COMUNE DI ALBIANO D'IVREA

PIANO DI RECUPERO
ai sensi dell'articolo 41 bis
della Legge Regionale 56/1977 e s.m.i.
per la ristrutturazione edilizia di un edificio
di civile abitazione

RELAZIONE TECNICA INTEGRATIVA in riscontro alla nota del 07/05/2018 prot. 2847

RELAZIONE INTEGRATIVA IN RISCONTRO ALLA NOTA DEL RESPONSABILE DELL'UFFICIO TECNICO DEL 07/05/2018, Prot. 2847.

1 - Prospetto su Piazza Olivetti

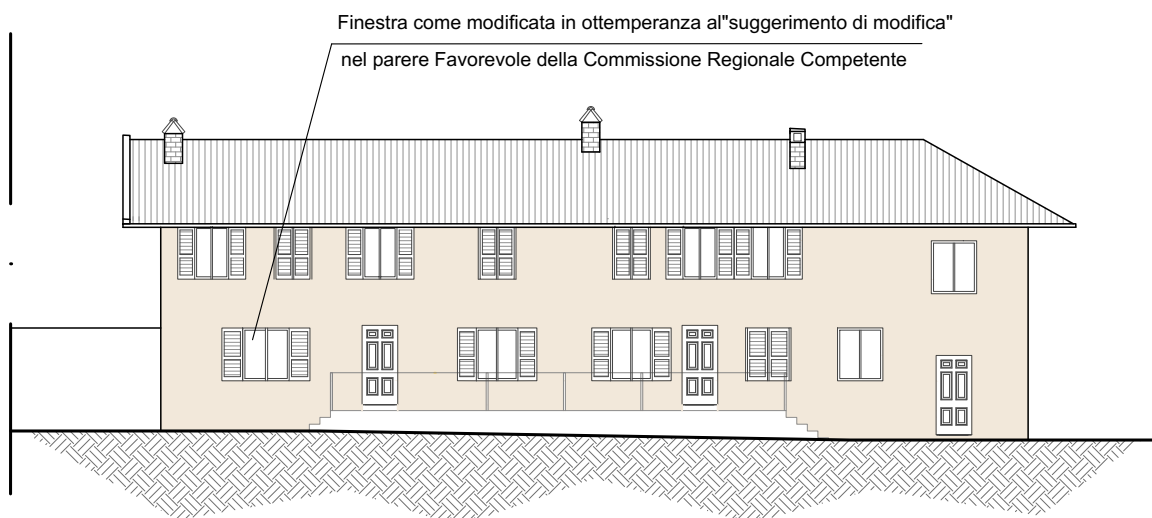
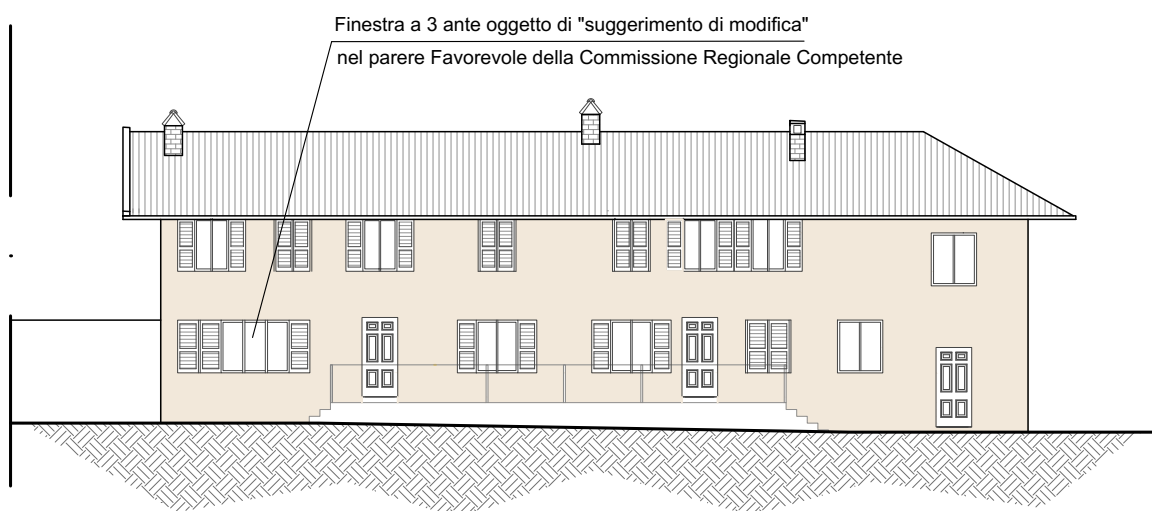
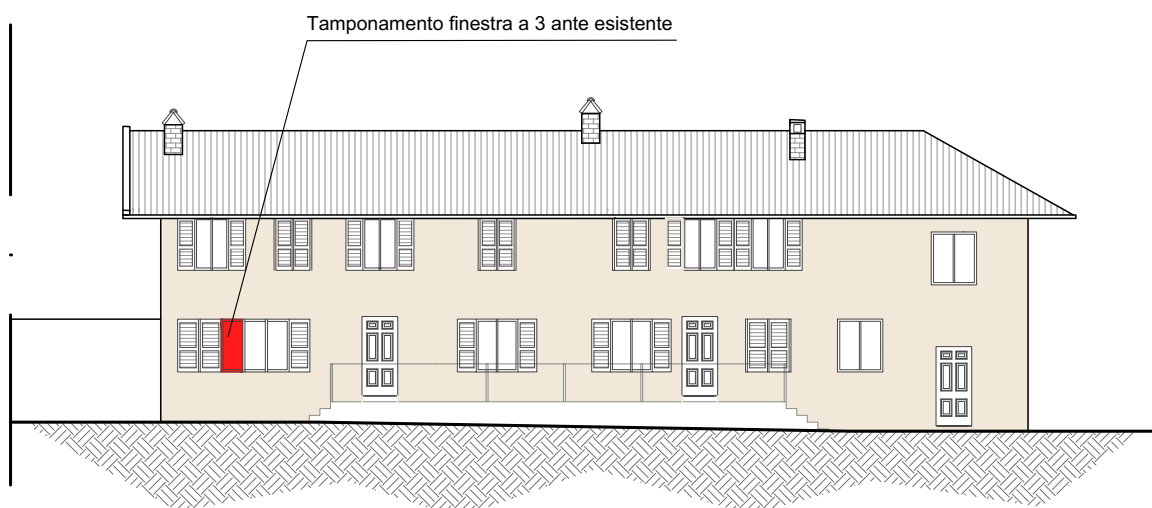
“PARERE FAVOREVOLE alla realizzazione dell'intervento proposto. Si suggerisce di valutare il rifacimento della finestra a tre specchiature sul prospetto nord che si affaccia su Piazza Olivetti, riducendone le dimensioni in modo coerente sia con le tipologie tradizionali sia con le altre aperture presenti”

In riscontro a tale richiesta, si riporta nel disegno a pagina 2, la modifica di facciata richiesta dalla competente Commissione Regionale, che sarà cogente per la realizzazione dei successivi titoli autorizzativi (permesso di costruire)

PROSPETTO su Piazza Olivetti - Stato di progetto modificato come da richieste della Commissione Regionale

PROSPETTO su Piazza Olivetti - Stato di progetto approvato dalla Commissione Regionale (seduta del 21/02/2018)

PROSPETTO su Piazza Olivetti - Sovrapposizioni
